福島第一原子力発電所 プラント関連パラメータ

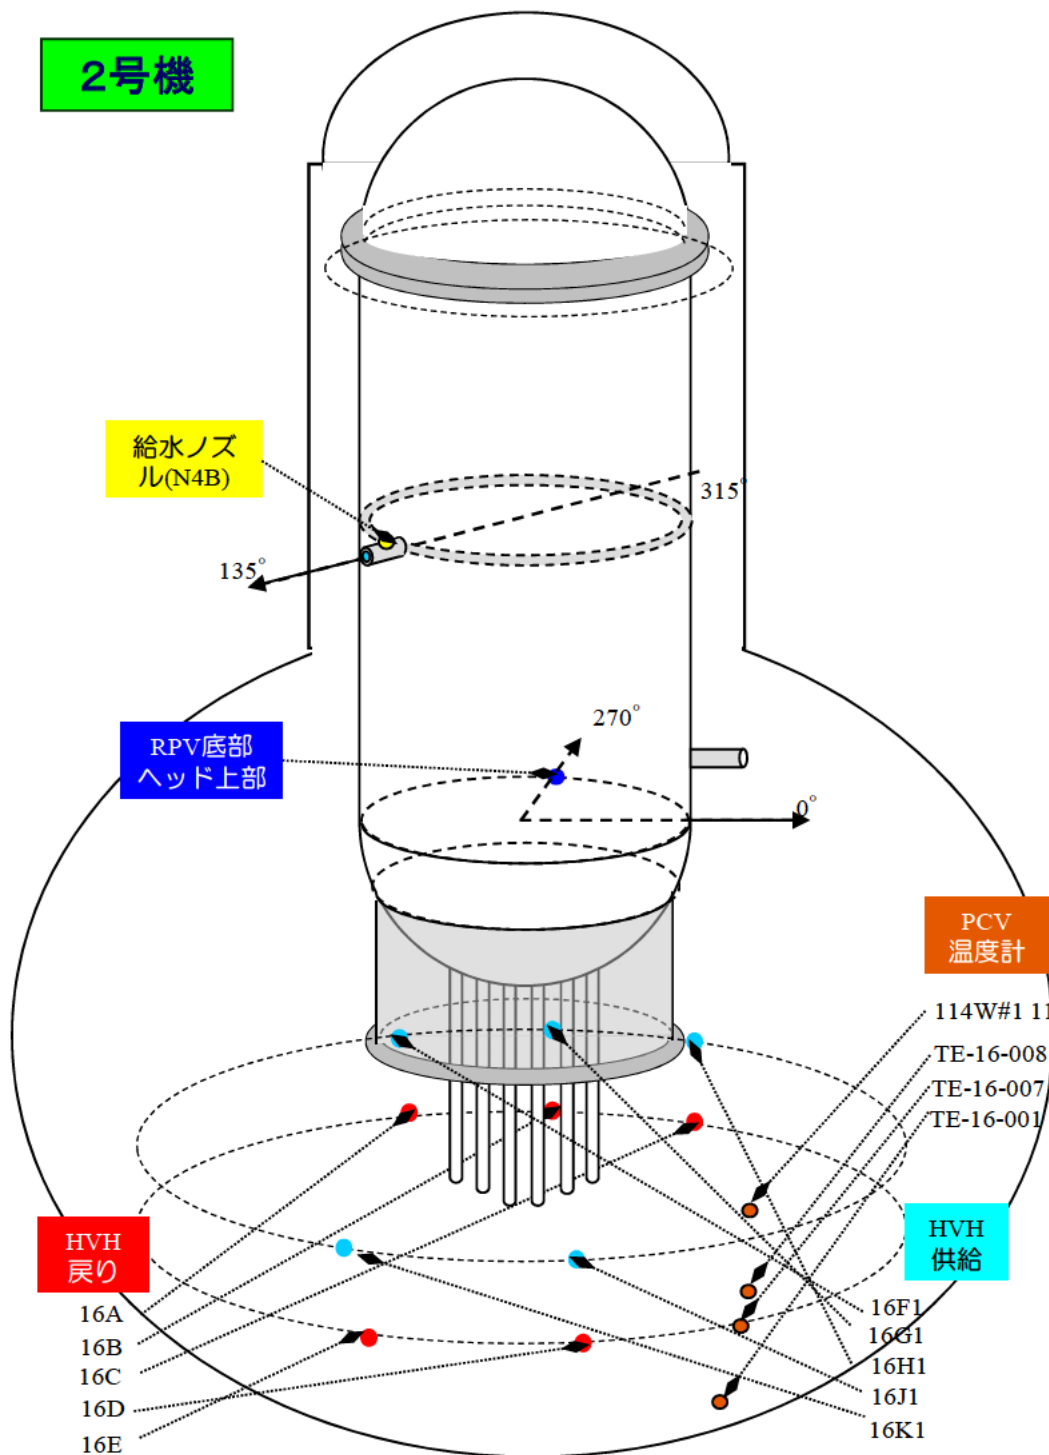
* 2019年12月20日、グラフに示す温度計の位置と図に示す温度計の位置に不整合が確認されたため、記載を訂正

- PCV温度計(T1, T3, T6)の追加
- Vessel Downcomer(15°)の削除

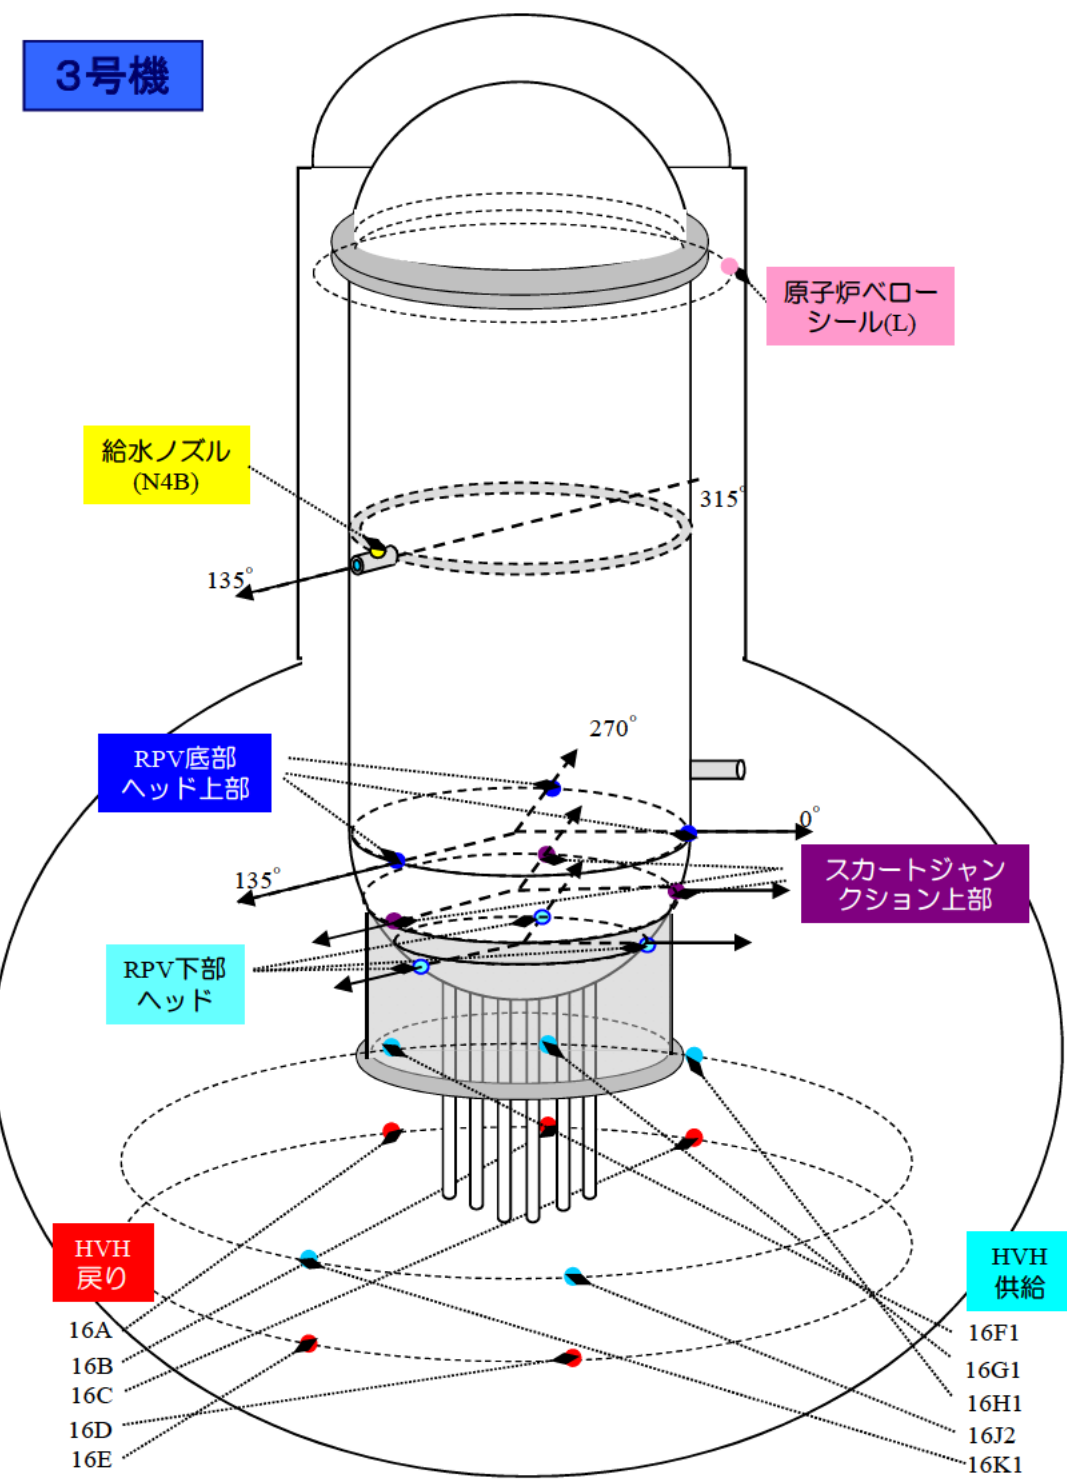
*2019年12月20日、グラフに示す温度計の位置と図に示す温度計の位置に不整合が確認されたため、記載を訂正

- ・PCV温度計(TE-16-001,TE-16-007,TE-16-008,114W#1,114W#2),HVH供給(16K1)を追加
- ・原子炉ベロシーシール(R),RPV底部ヘッド上部(0° ,135°),スカートジャンクション上部(135° ,270°),RPV温度計を削除
